De: Dussault, Martin - MAG <mdussaul@wm.com>
Envoyé: 19 août 2021 17:51
À: Claveau-Fortin, Catherine; Lacombe, Ghislain - STS
Cc: Fortin, Marie-Eve; Robert-Nadeau, François; Naud, Jean-Philippe; Dion, Mireille
Objet: RE: Demande d'information concernant le projet d'agrandissement vertical du lieu d'enfouissement technique de Saint-Nicéphore sur le territoire de la ville de Drummondville par WM Québec inc./3216-23-003

PROJET:
 DEMANDE DE DÉCRET D'URGENCE EN VERTU DE L'ARTICLE 31.7.2 DE LA LQE REHAUSSEMENT DU PROFIL FINAL DE LA PHASE 3A ET DES CELLULES 5 À 8 DE LA PHASE 2 POUR PERMETTRE LA POURSUITE DES OPÉRATIONS D'ENFOUISSEMENT

TITRE: VUE EN PLAN LOCALISATION DES CONDUITES COLLECTRICES DE LIXIVIAT SECONDAIRES ET PRINCIPALES EXISTANTES, SECTIONS D, E, F, G ET H

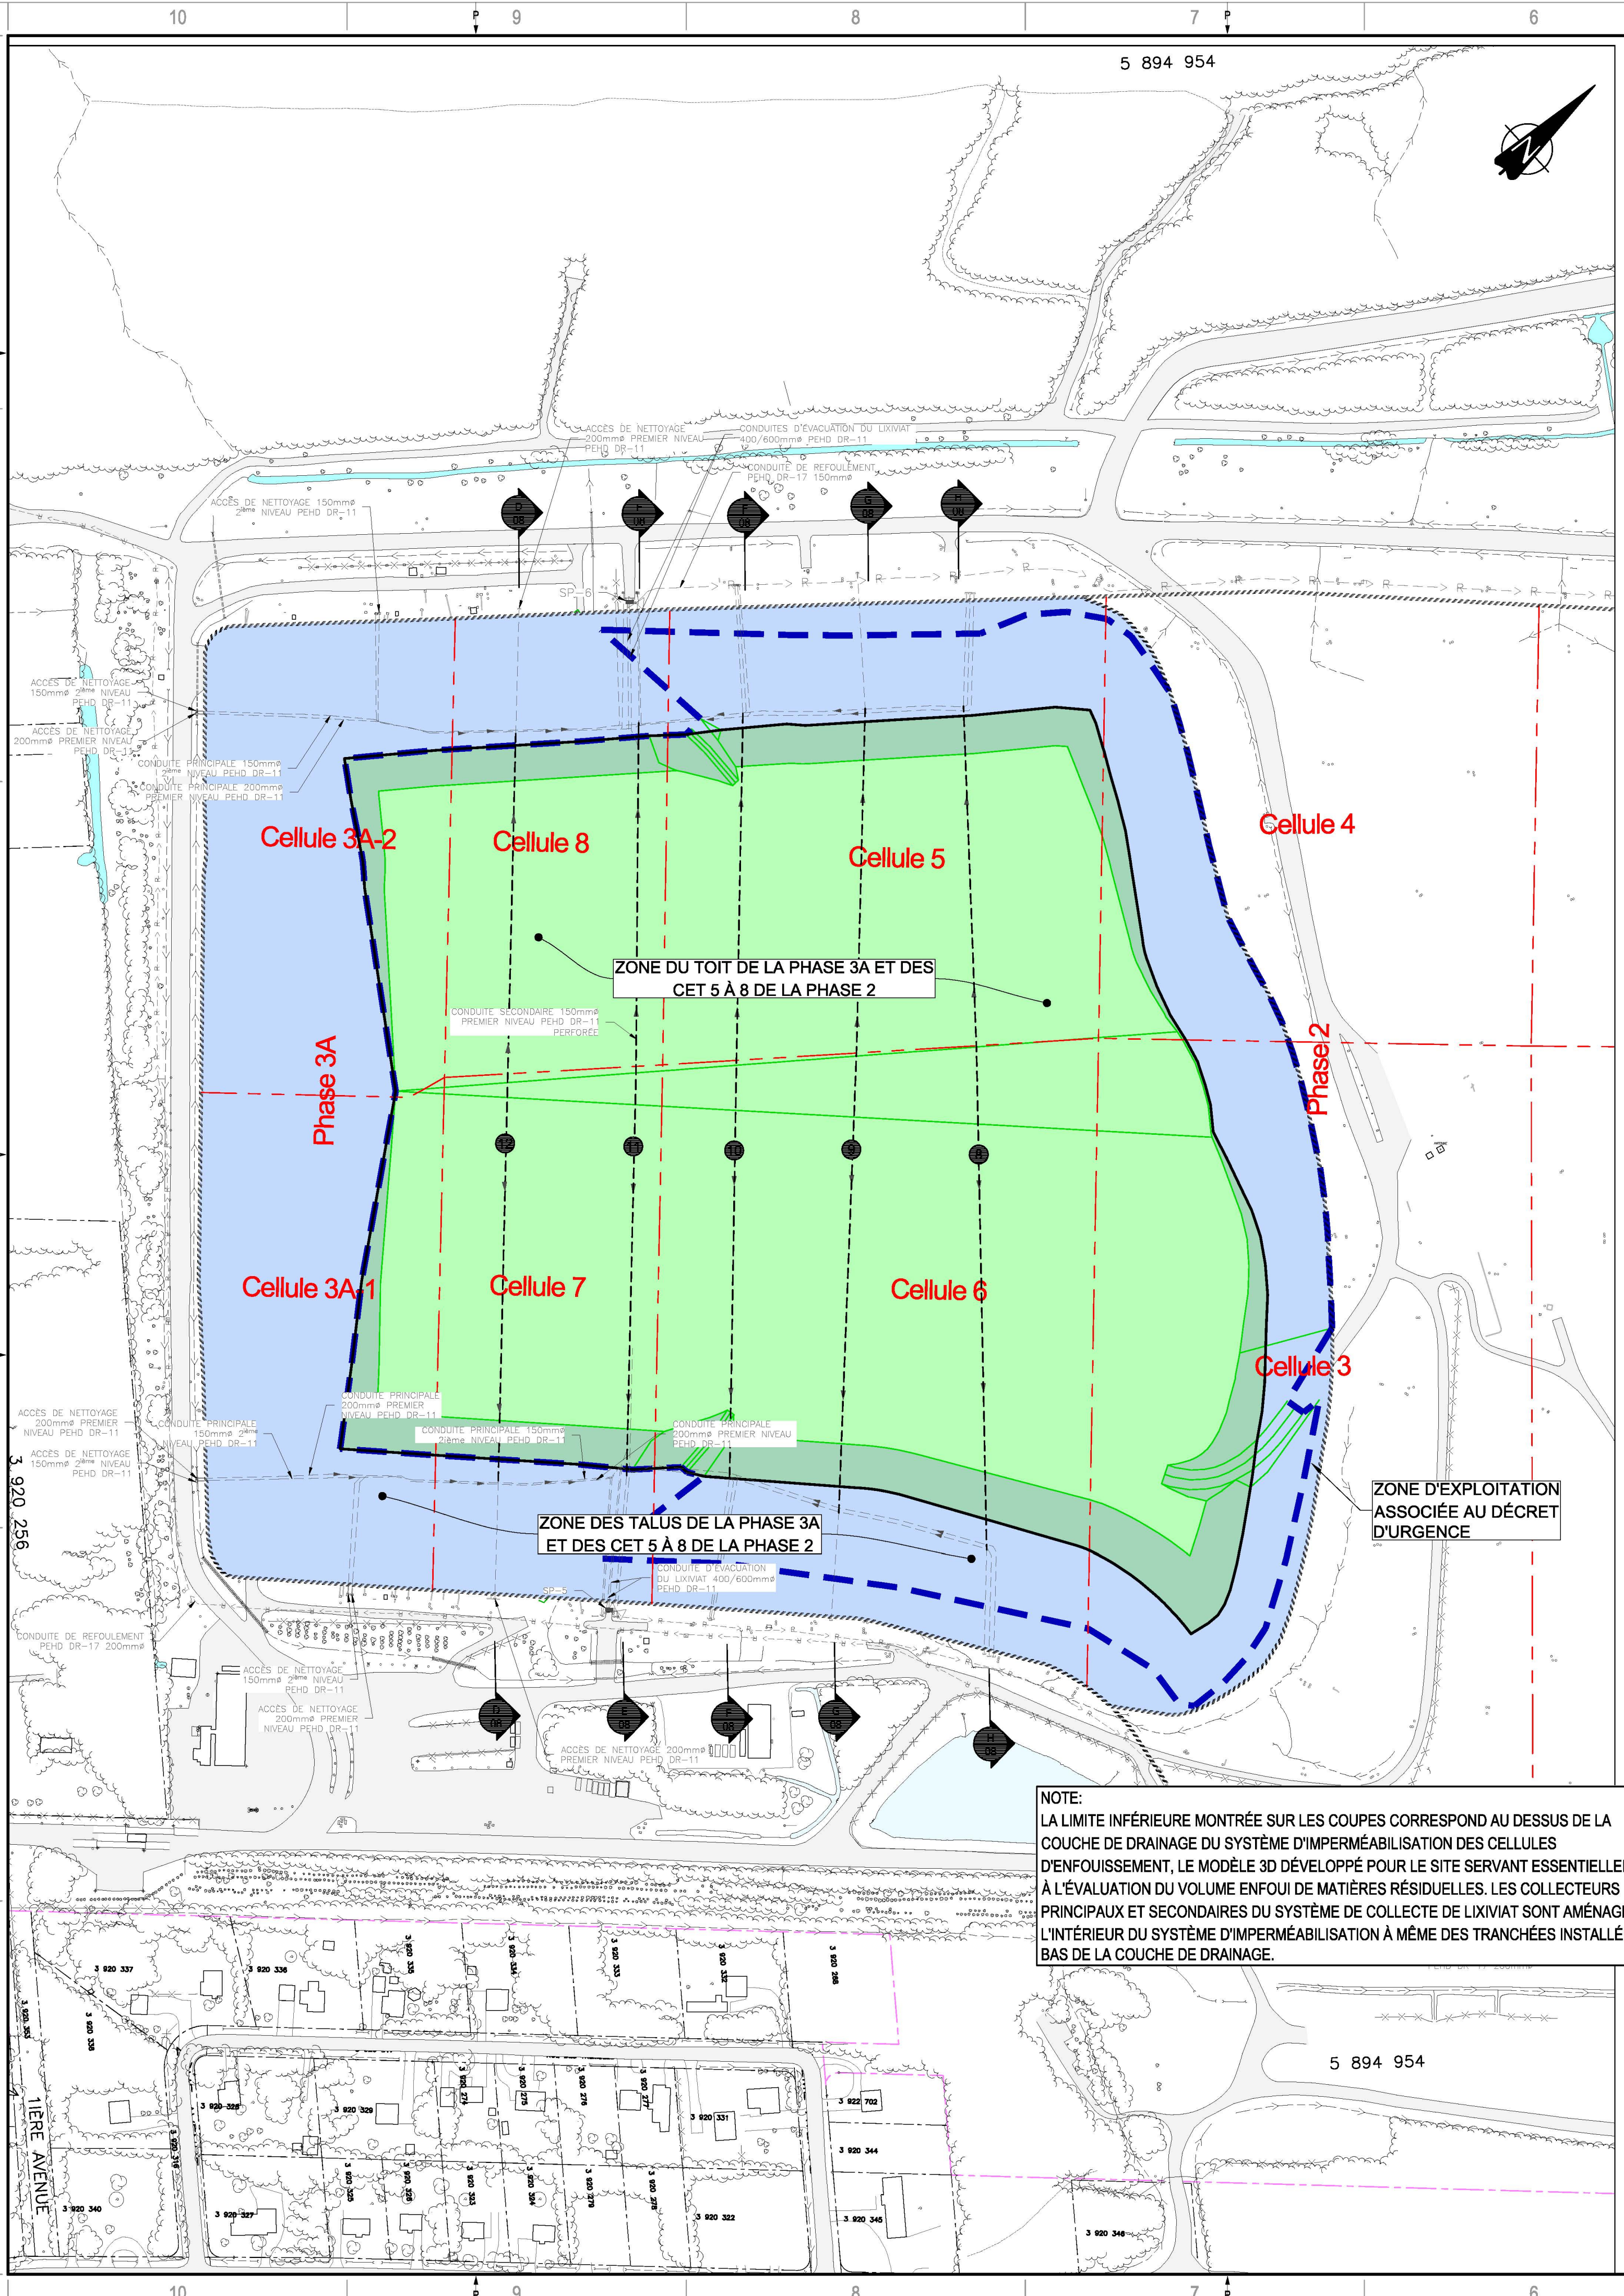
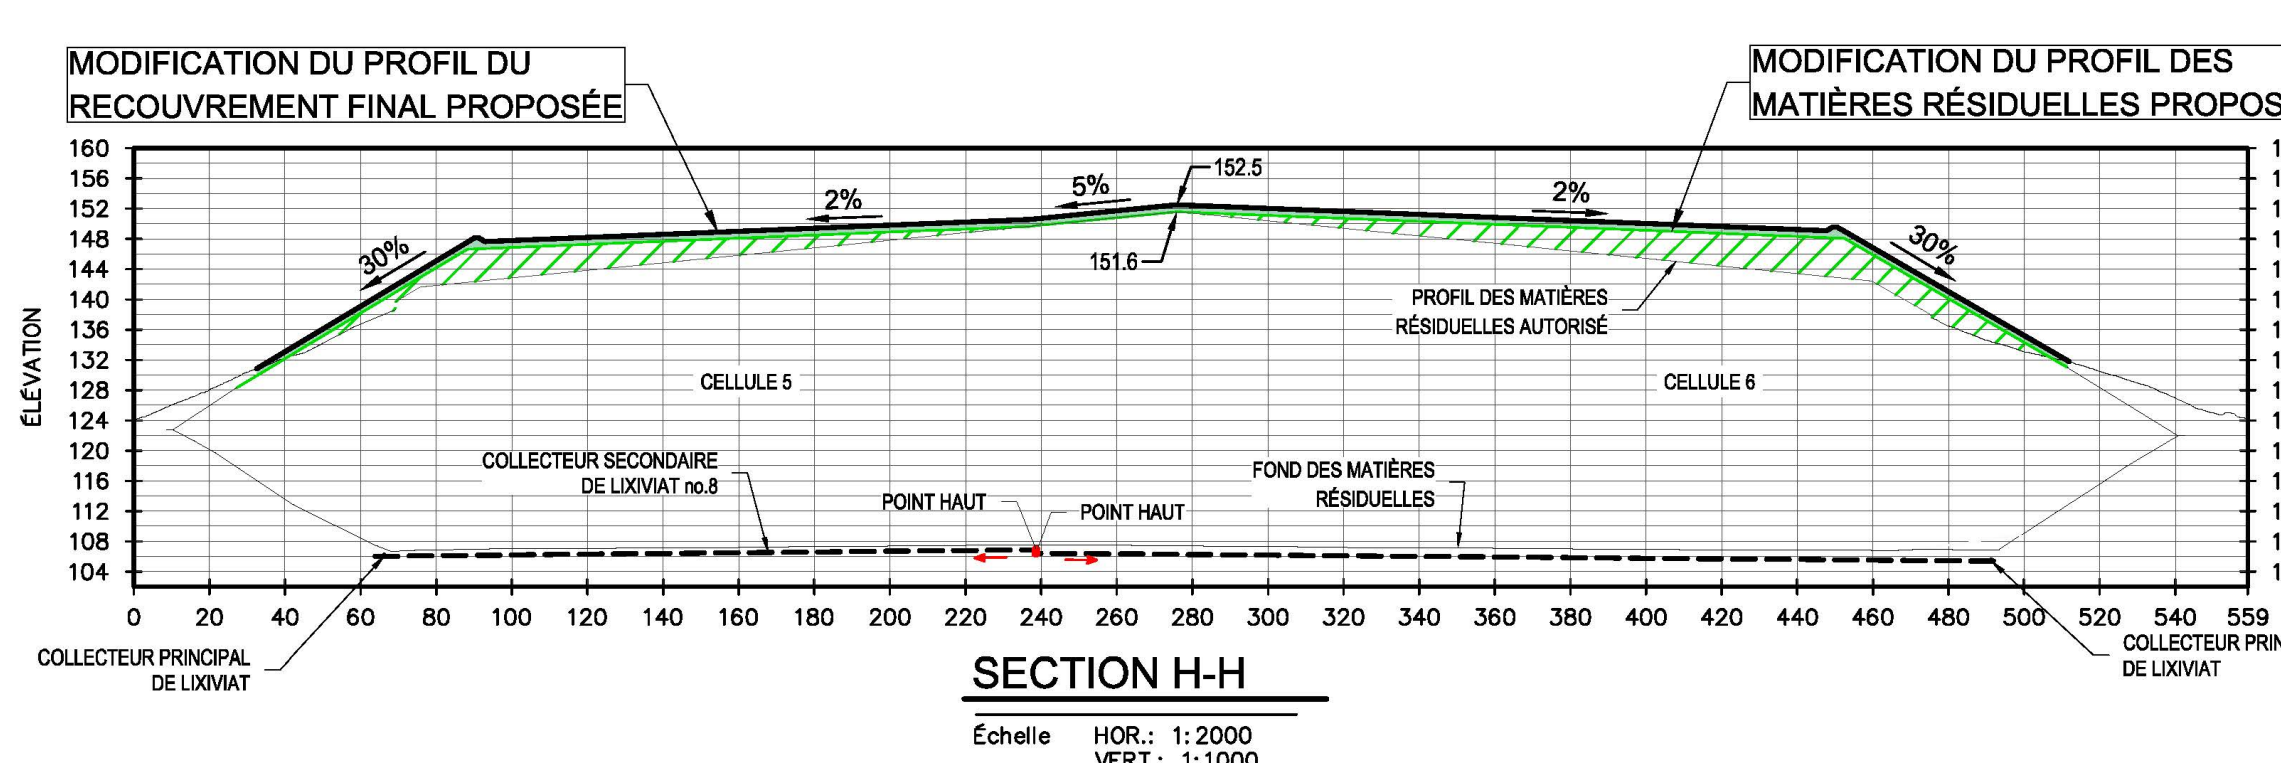
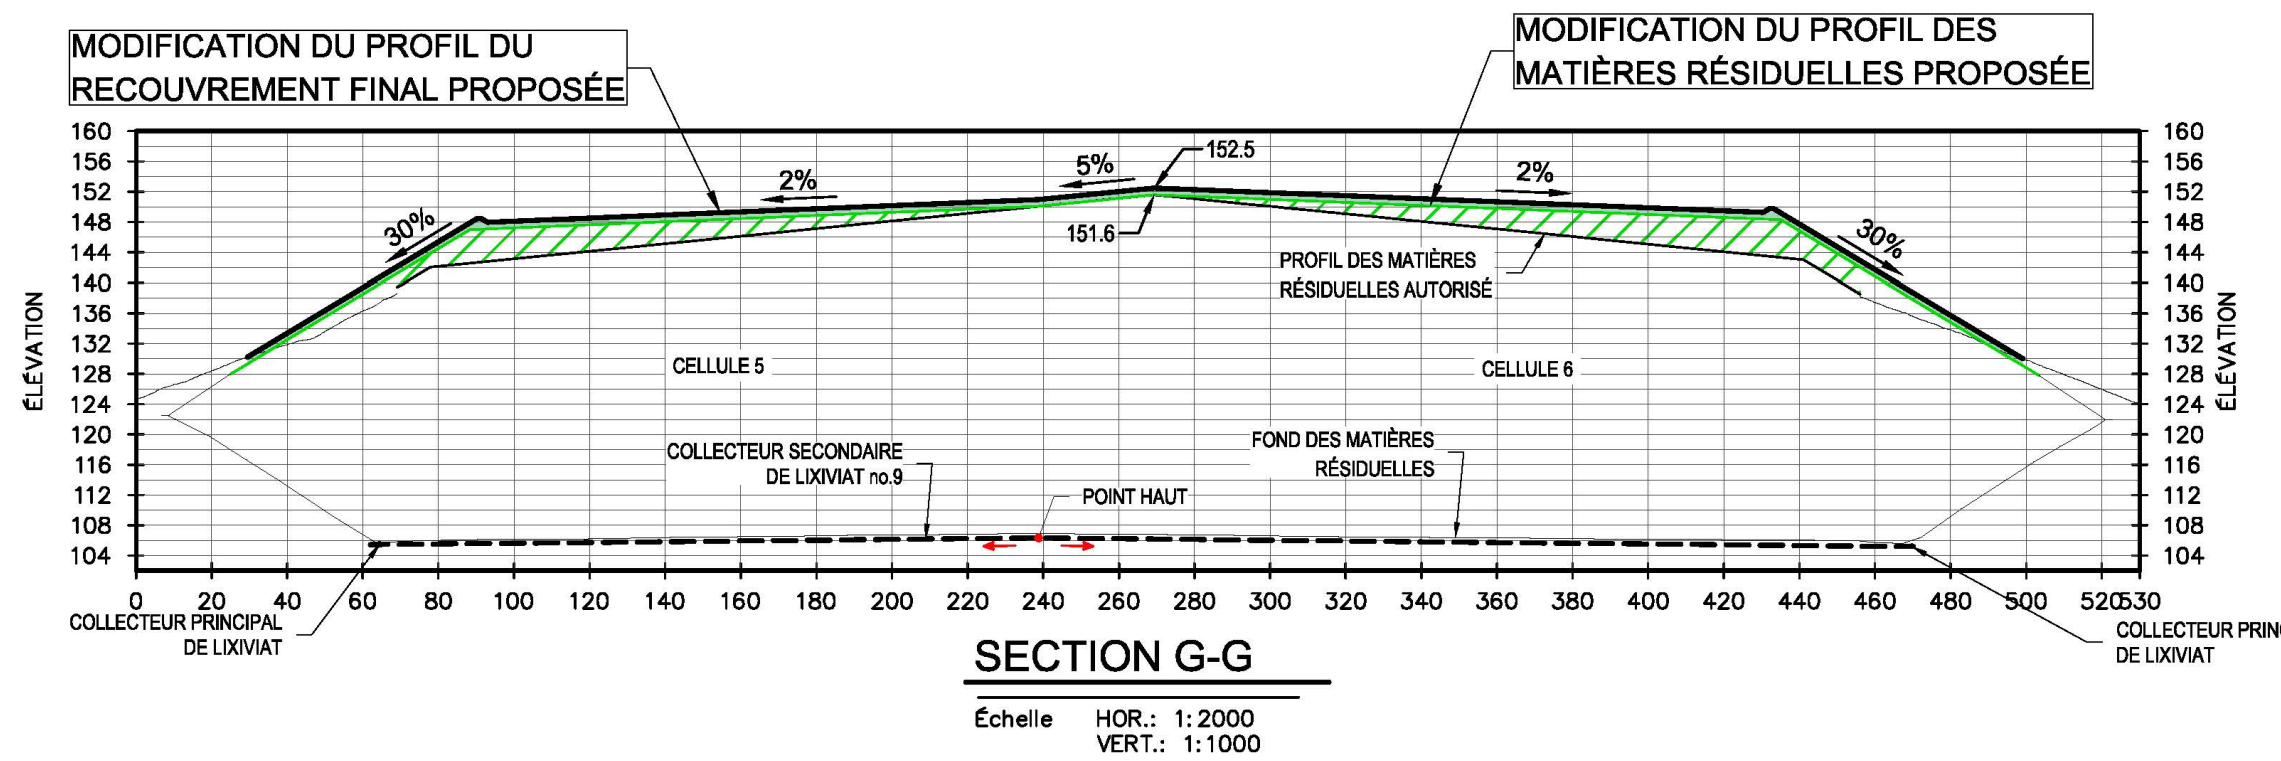
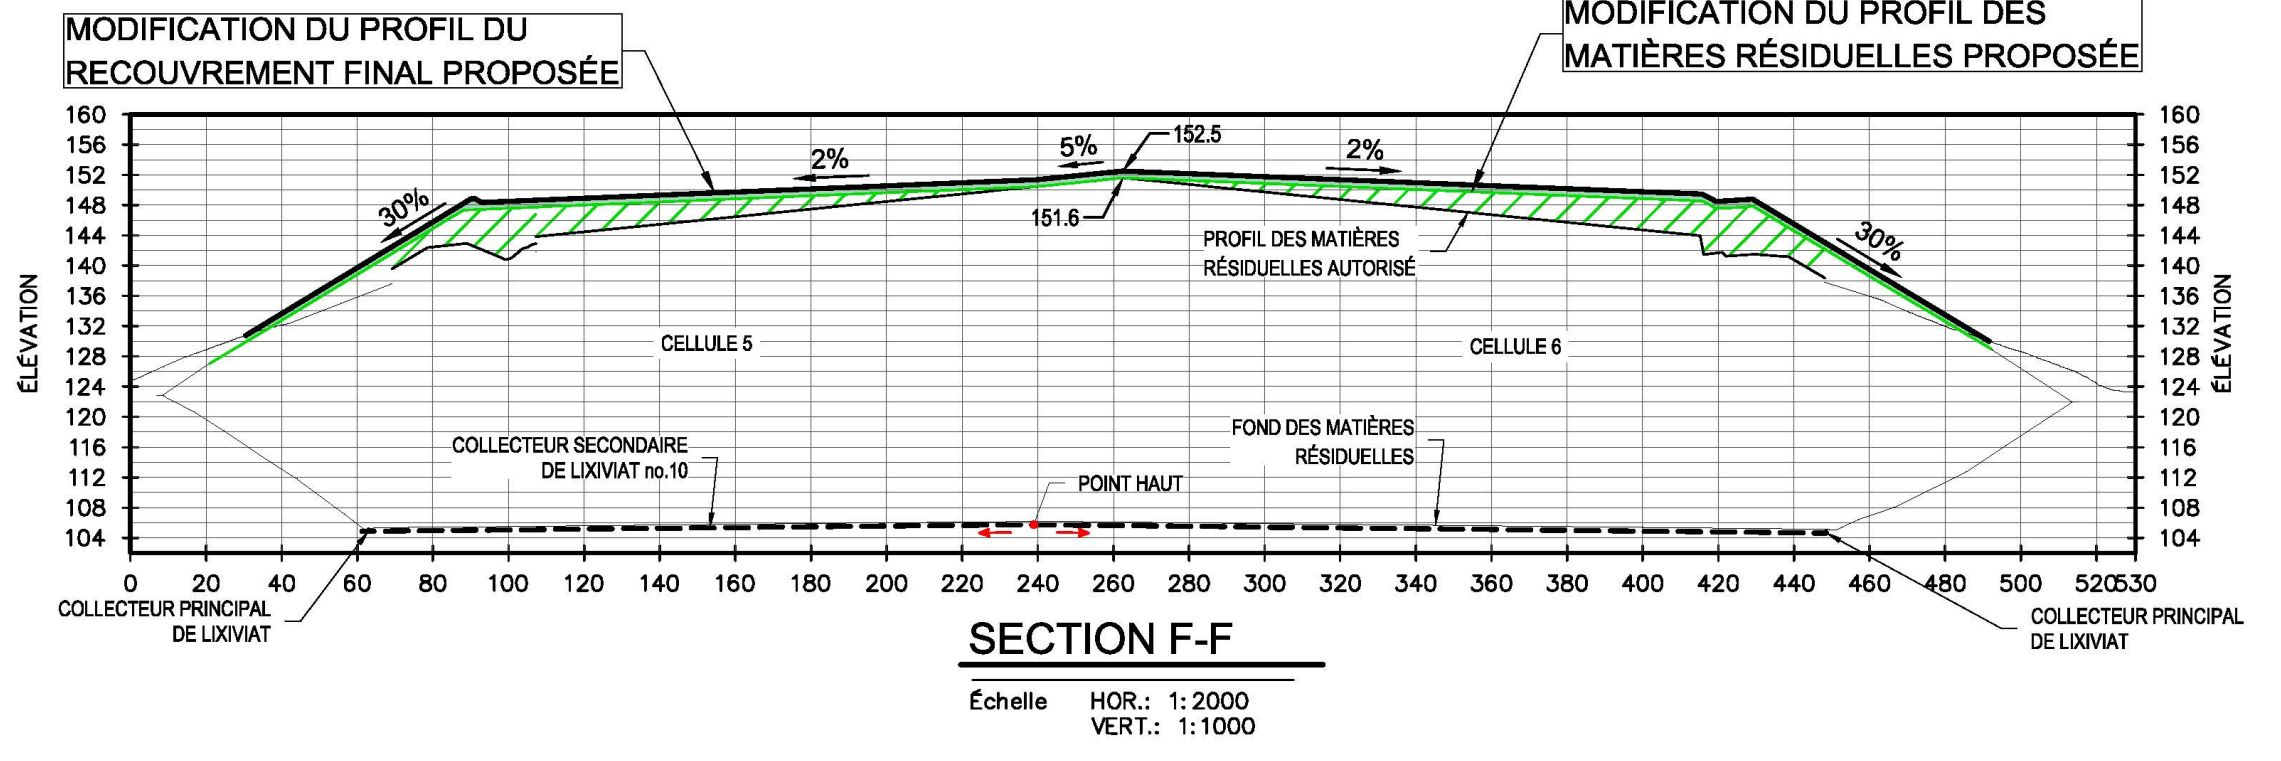
- La première question du document de demandes d'information et d'engagement daté du 5 août 2021 demandait à fournir la démonstration appropriée afin que le MELCC puisse valider la conformité du nouveau concept au REIMR. La réponse QC3-1 transmise n'est toutefois pas suffisante pour effectuer cette validation. En complément à la réponse QC3-1, veuillez fournir des plans et des coupes, localisant les drains en question (collecteurs primaires et secondaires) ainsi que les stations de pompage, en relation avec l'endroit où l'ajout de matières résiduelles est prévu.

En réponse à votre demande contenue dans votre courriel du 17 août, nous vous transmettons, en pièce jointe, un document comprenant un plan et des coupes où sont localisés les éléments souhaités par le ministère.
